VARIANTE NORD-OUEST COMPARAISON COUTS

Solution DDE / Solution présentée réunion du 16 Juin à Montigny

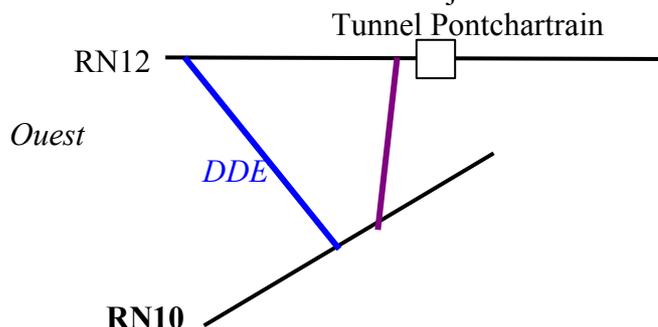
g) Création échangeur nouveau Ouest Pontchartrain..	10M€.....	10M€
h) Liaison neuve RN12-RN10 en tracé neuf, « fortes contraintes environnementales » solution DDE : 12 km*20M€=	240M€ dont 600m tranchées couvertes	
solution réunion 16/06/06 : pas de « fortes contraintes environnementales (champs-bois) Estimation : 15M€ /km seulement 8km au lieu de 12km Soit 8km*15M€=.....	120M€ à vérifier

a) Lors d'une discussion « au buffet » avec M LABROUSSE, celui-ci a reconnu que la solution chiffrée de la DDE passait plus à l'ouest que l'autre solution, donc était plus longue. Il m'a déclaré qu'il allait lui-même regarder ce chiffrage.

b) apparemment pas de problèmes de niveau/pente par solution du 16-06.

c) au vu du tableau de comparaison de coûts ci-dessus -à confirmer par DDE- et compte-tenu des problèmes majeurs soulevés par les 4 familles proposées lors du débat, la solution du 16 06 ne me semble pas si « farfelue », **même si elle ne figure pas dans le dossier présenté par la CPDP ?** *Et ce n'est pas « ma solution » mais celle proposée par de nombreux habitants, sinon par les élus depuis 15 ou 30 ans ! Elle mériterait qu'on s'y intéresse « un peu plus », parce qu'en fin de compte, c'est le contribuable qui paiera ?*

La distance plus courte de la sous-variante Est permettrait une économie théorique de 20 M€ au kilomètre en appliquant le ratio pris pour la sous-variante Ouest qui est aussi celui de la famille 4 par le Vallon du Pommeret. Soit 80 M€.

La sous-variante Est se présente, du point de vue du maître d'ouvrage, de manière encore plus défavorable que la sous-variante Ouest : le tracé prendrait en enfilade la haute vallée de la Mauldre, tangenterait St Rémy -l'Honoré et le Tremblay –sur –Mauldre et occasionnerait

des impacts forestiers plus importants. Aussi, le coût prend-t-il une importance relative, de la même manière que pour la famille 4.

Le problème topographique reste identique : on quitte un plateau de 170 m d'altitude pour rejoindre, vers Jouars-Ponchartrain une cote de 110m. La rupture de pente se ferait plus au sud mais le problème du tracé en déblai reste le même.

Le maître d'ouvrage n'a jamais dit ou écrit que la solution était farfelue : elle ne reporte les problèmes sans apporter d'avantages nouveaux et décisifs, de son point de vue.
